Rekapitulace změnových listů k dodatku č.2

Název stavby: Rekonstrukce areálových komunikací včetně technické infrastruktury, I. Etapa
 Číslo Smlouvy o dílo objednatele: 032/OVZ/PJ/2017
 Číslo Smlouvy o dílo zhotovitele: 17041102
 Cena díla dle SOD bez DPH: 28548877,19
 Zhotovitel stavby: IDS-Inženýrské a dopravní stavby a.s., Albertova 229/21, 77900 Olomouc, IČ: 25869623
 Objednatel stavby: Univerzita Palackého v Olomouci, Křížkovského 511/8, 77147, Olomouc, IČ: 61989592

Název projektu: **REKONSTRUKCE AREÁLOVÝCH KOMUNIKACÍ VČETNĚ TECHNICKÉ INFRASTRUKTURY – I. ETAPA**

NÁVRH SADOVÝCH ÚPRAV - SITUACE

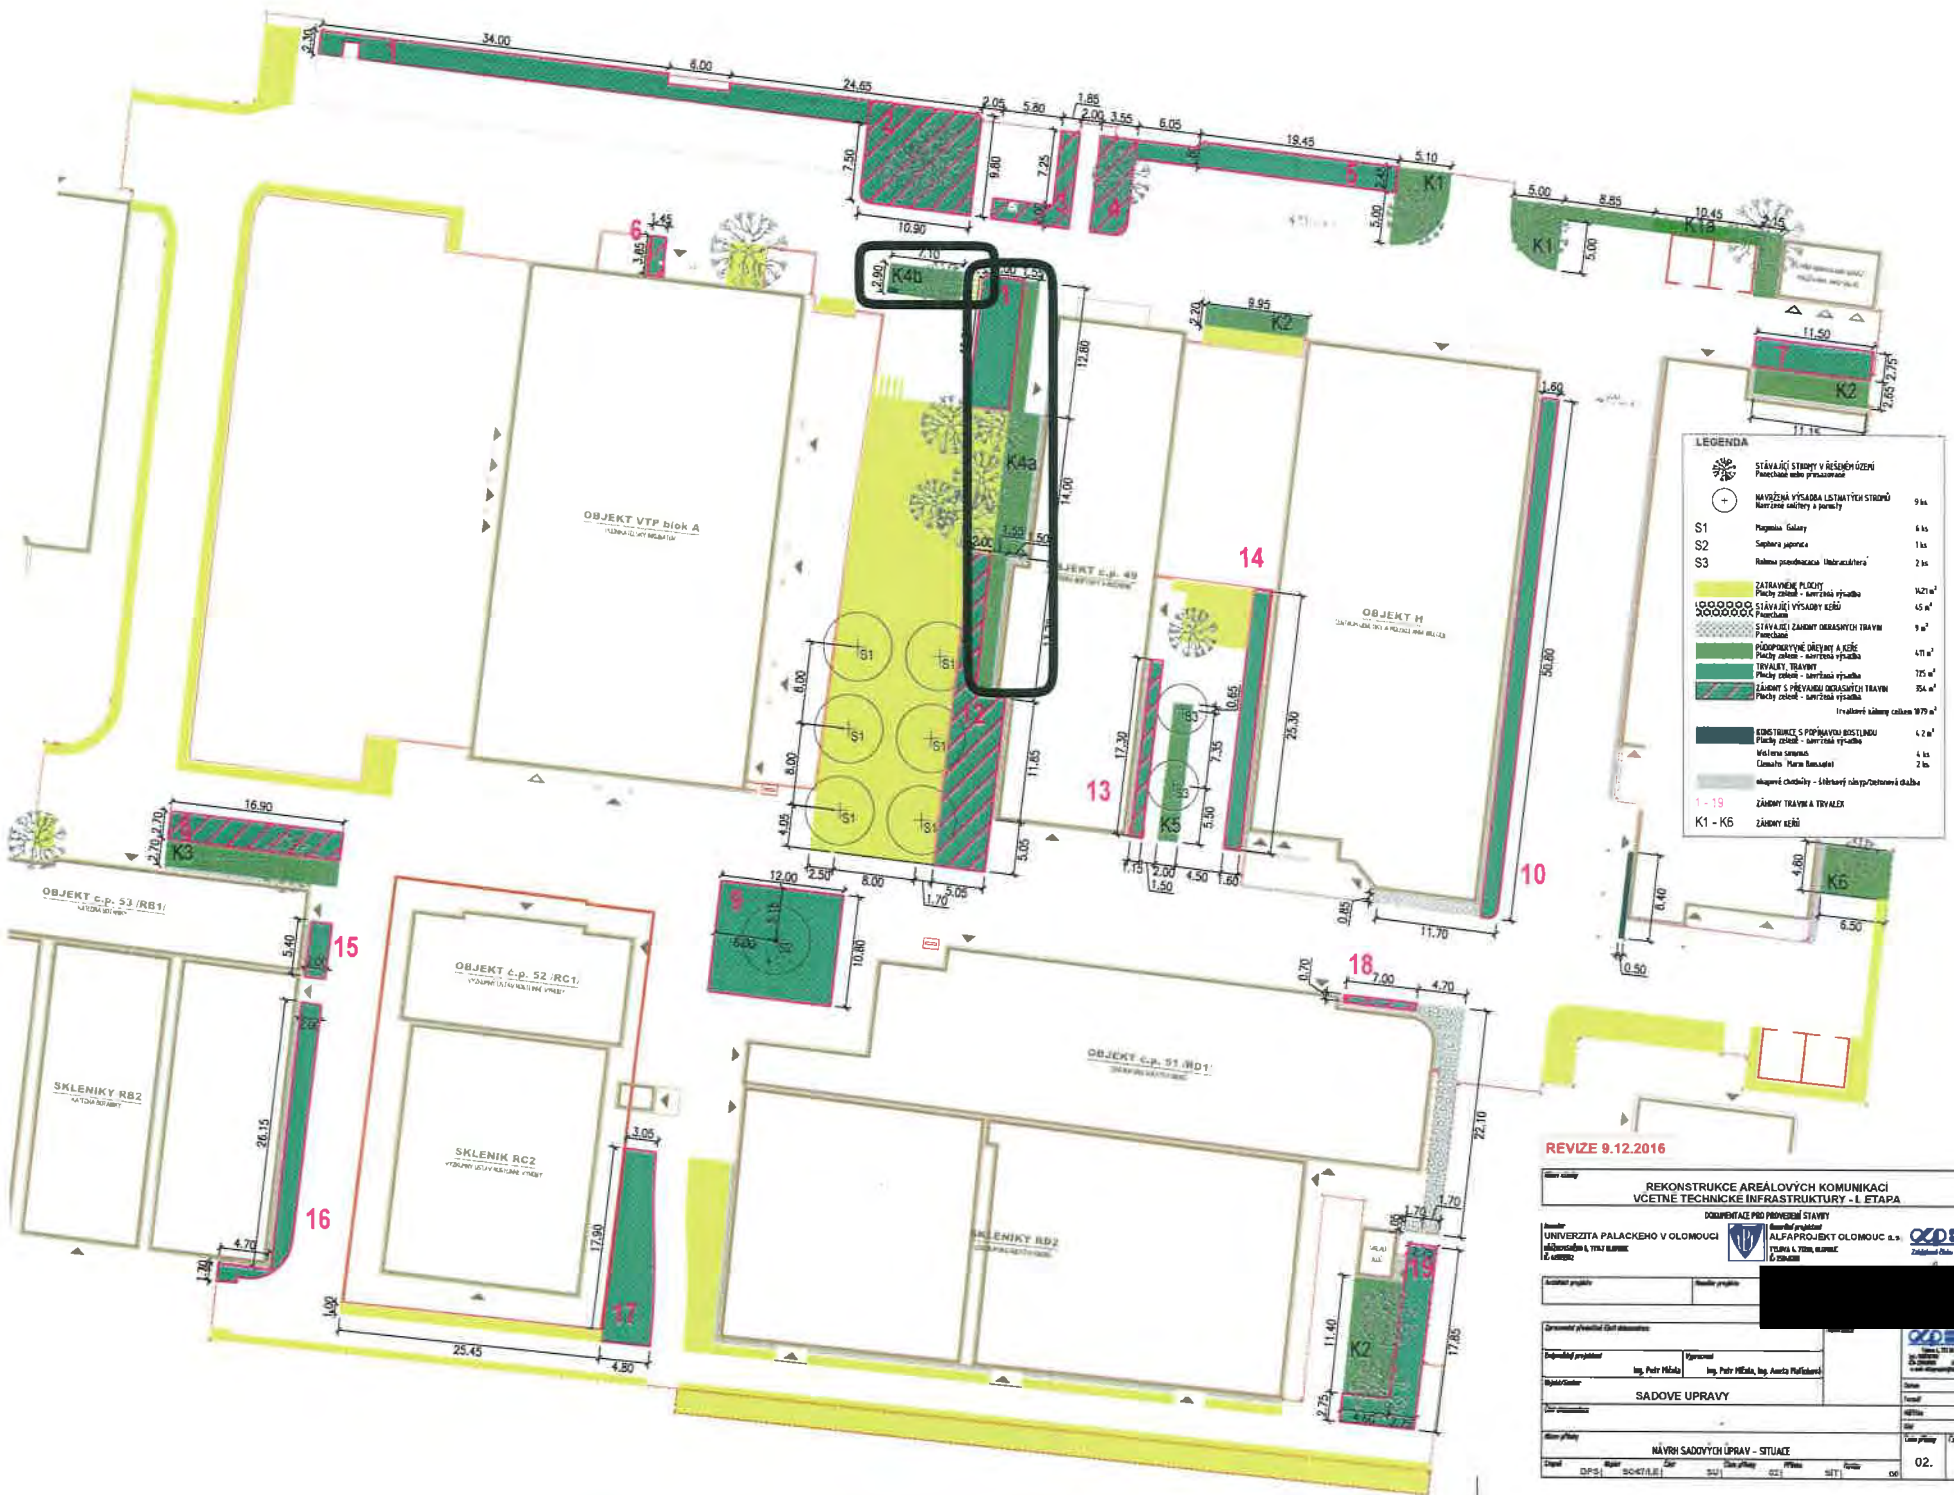
Předmět změny: **SO67/I.E – Sadové úpravy**Popis změny: **Výměna Buxus sempervirens za Ligustrum ovalifolium***1 - Řešení v PD :*

V zadávací PD resp. rozpočtu je pro sadové úpravy navržena oddíl keře stříhané rostlina Buxus sempervirens o výšce 30- 40 cm.

V současné době je oblast olomouckého kraje zasažena chorobou, která výše uvedené keře ničí bez možnosti ochrany rostlin postřikem apod.

Projektant navrhnul výsadba náhradní rostliny Ptačí zob (Ligustrum vulg.A.trovirens) o výšce rostliny 50 cm ve stejném počtu ks.

PRÍJAZOVÁ ZÓNA - KLADECKÝ PLÁN
 KAMENNÝ OBRUBKOVÝ LEŽNÝ
 BEZBARIEVOVA ÚPRAVA
 KAMENNÝ OBRUBKOVÝ LEŽNÝ

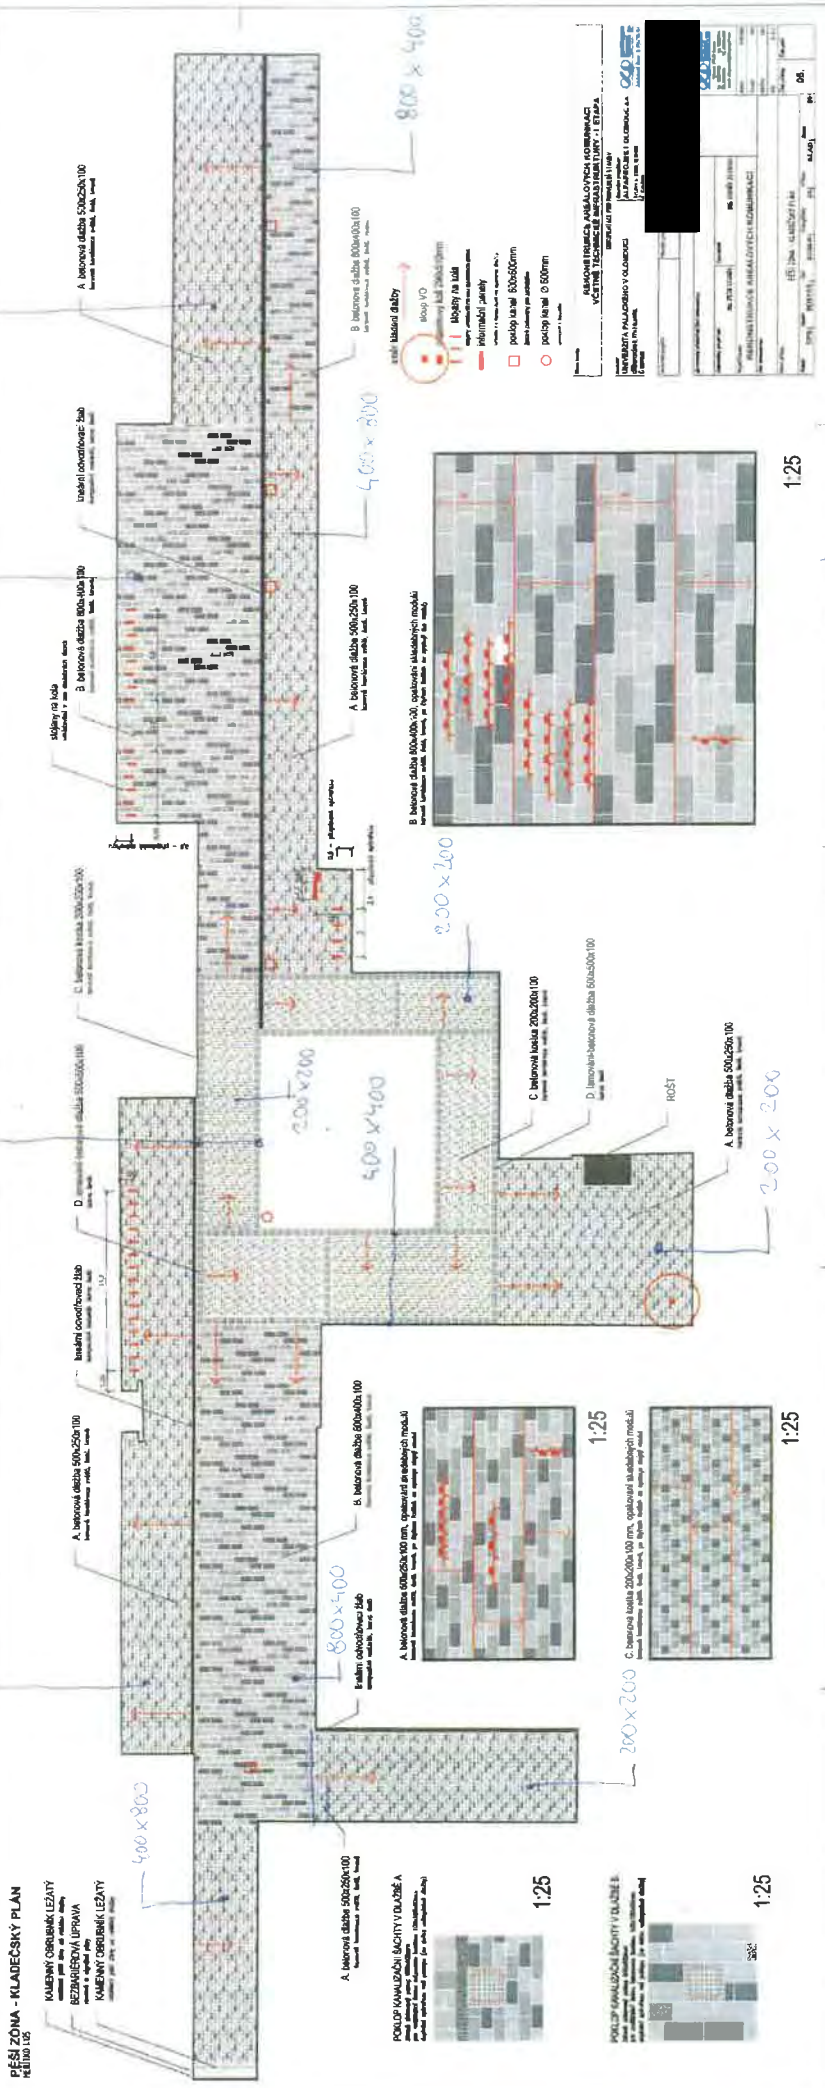
Předmět změny: **SO 61/I.E - Rekonstrukce areálových komunikací**Popis změny: **Změnu formátů dlažby**

V projektu byla navržena velkoformátová dlažba 50/25/10, 50/50/10 a 80/40/10 ve 3 barevných provedeních se standardním povrchem pro betonové dlažby (hladkým).

Po zahájení realizace stavby bylo zjištěno, že výrobce, z jehož katalogu projektant dlažbu vybíral, ukončil výrobu této dlažby. Zhotoviteli s nepodařilo najít jiného výrobce, který by byl schopen dodat všechny požadované formáty a barevné odstíny dlažby v požadované tloušťce 100 mm (tl. nutná vzhledem k zatížení komunikací).

Zhotovitel navrhl a architekt stavby odsouhlasil vypustit formát 50/25/10 a nahradit jej formátem 80/10/40 a efekt odlišnosti zajistit jiným způsobem kladení dlažby. Rovněž bylo dohodnuto, že formát 50/50/10 bude vypuštěn a nahrazen formátem 40/40/10, který bude řezán z formátů 80/40/10, aby byl dodržen jednotný povrch a barevnost .

STUDNA HI 8,0 m - kopaná Ø1000 (1500) s vystrojením

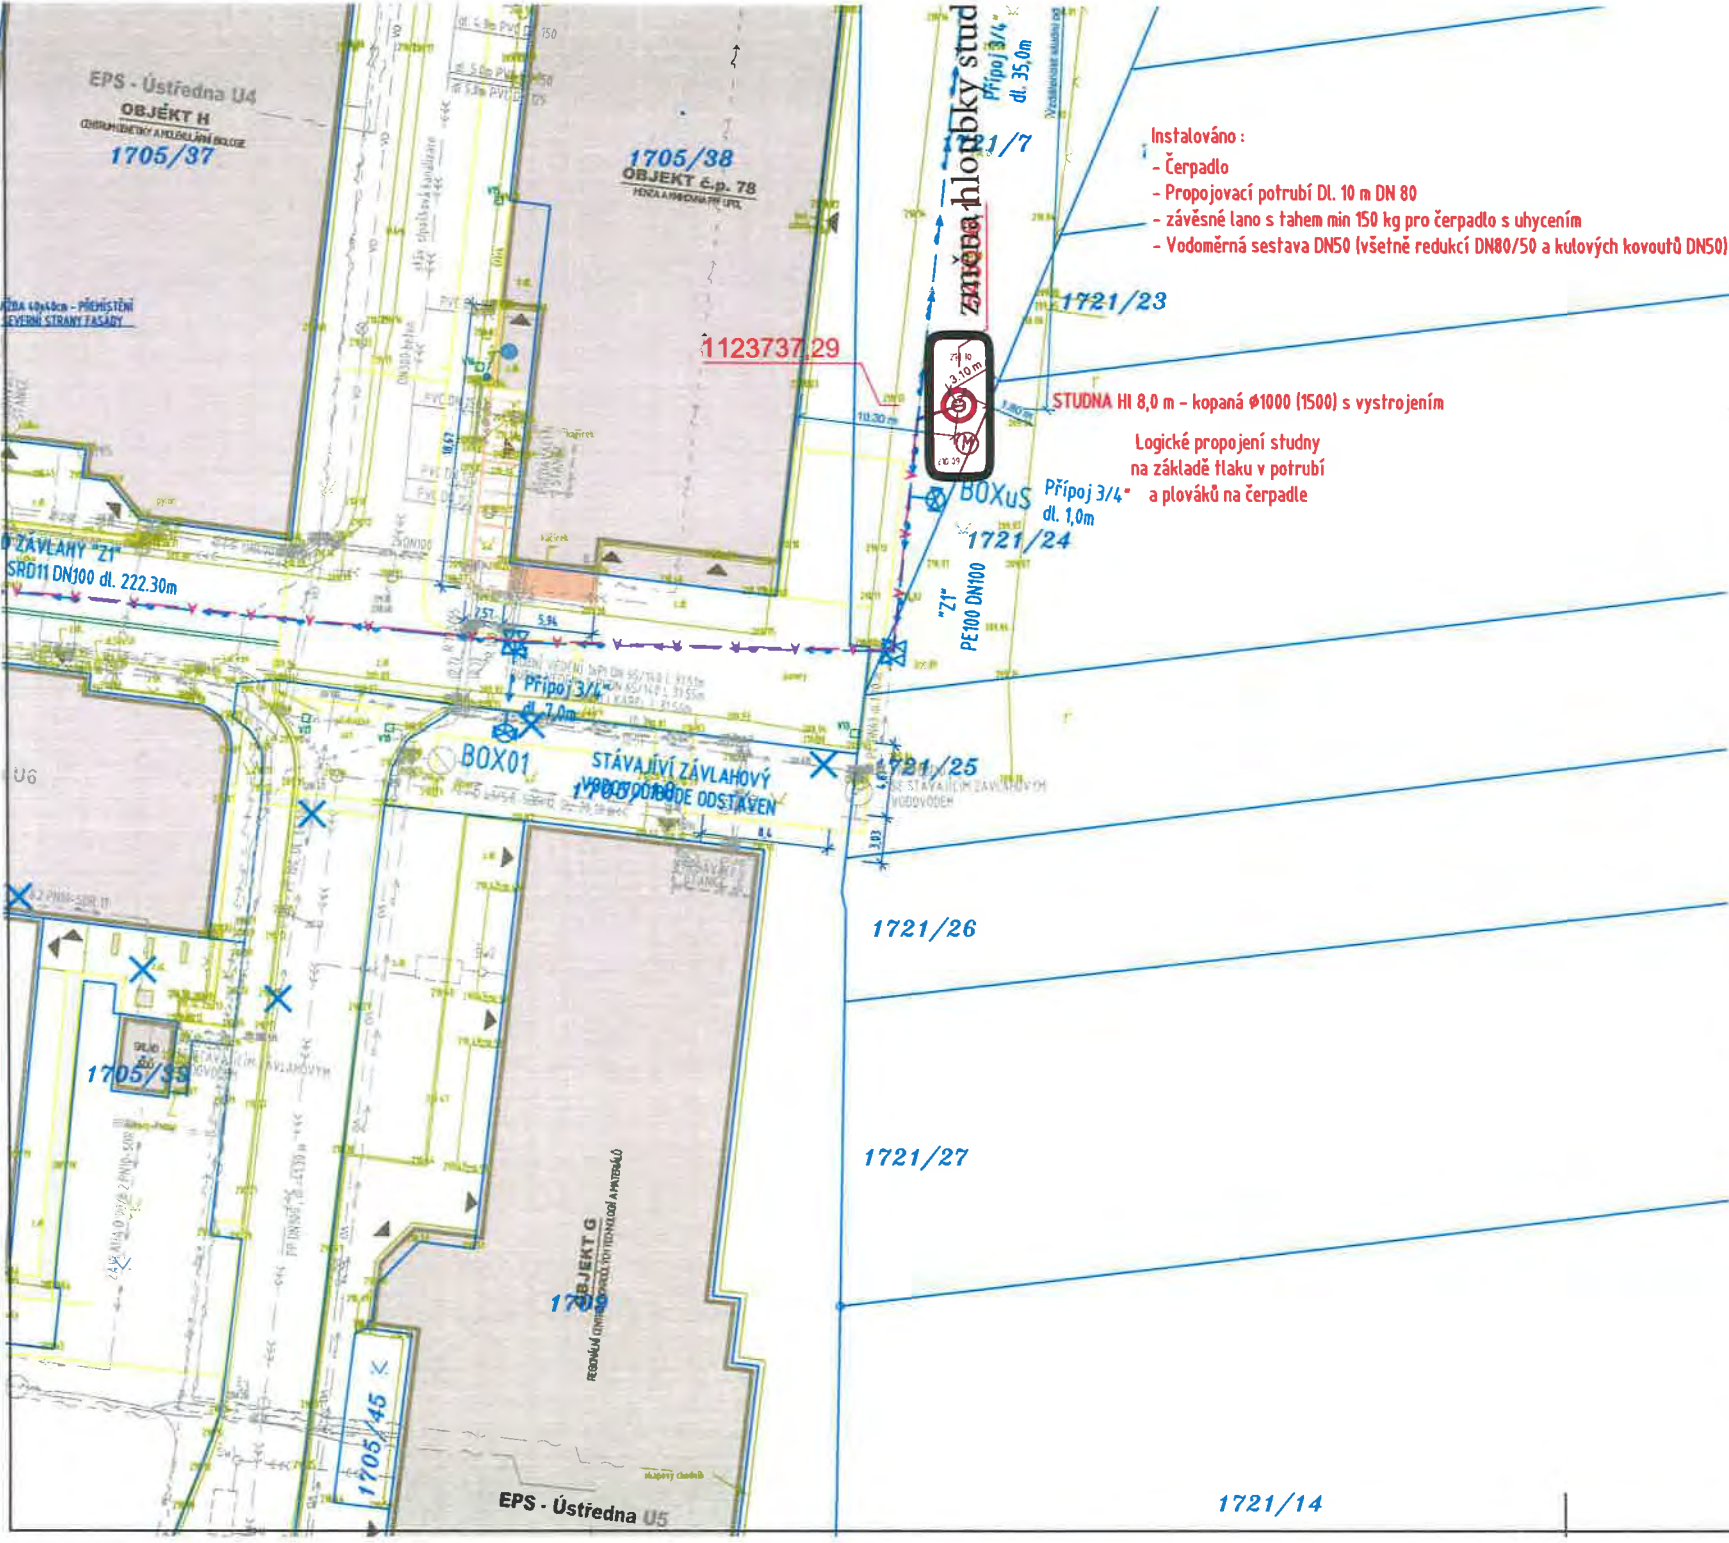
Předmět změny: **SO-77/I.E - Studna užitkové vody**Popis změny: **Snížení hloubky studny***1 - Řešení v PD:*

Studna navržená v projektové dokumentaci měla hloubku 8,5 m.

Během realizace stavby bylo zjištěno, že geologické poměry v daném místě jsou nestabilní, v místech studny se nacházejí jílovité písky

Zhotovitel navrhl hloubku studny snížit na 5,5 m. Provedená čerpací zkouška prokázala dostačnost hloubky studny pro požadovaný odběr vody včetně rezervy. Možnost snížení hloubky studny odsouhlasil Ing. Pavel Krč - osoba odborně způsobilá v hydrogeologii.
